**LYCEE GUEBRE MARIAM - ADDIS ABEBA - ETHIOPIE**

**BATIMENT CP et CE 1 – BLOCKS 8 et 9**

Réf : MF/HO/13.0164

**D'AUDIT SOLIDITE & SECURITE DES PERSONNES**

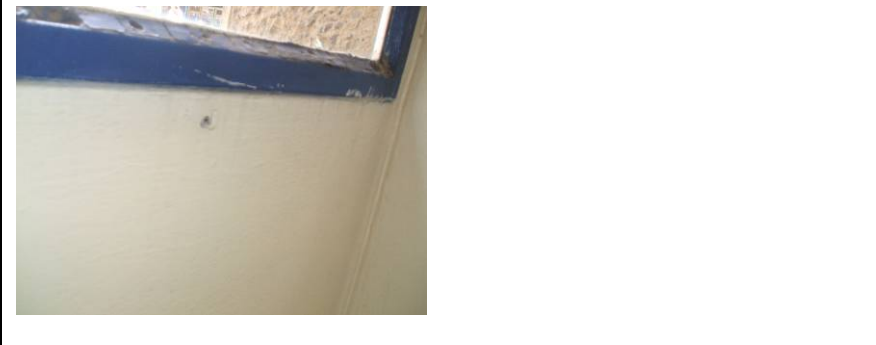
Local	Observations	Photos
<p><b>U</b></p> <p><b>Classes – Passage couvert</b></p>	<p><b>R3.1:</b> Les angles vifs des portes manteaux constituent un risque important de blessure.</p>	
<p><b>U</b></p>	<p><b>R3.2 :</b> Le stockage des produits de peinture et de liquide vaisselle et de nettoyage dans les locaux accessibles aux petits enfants est interdit.</p>
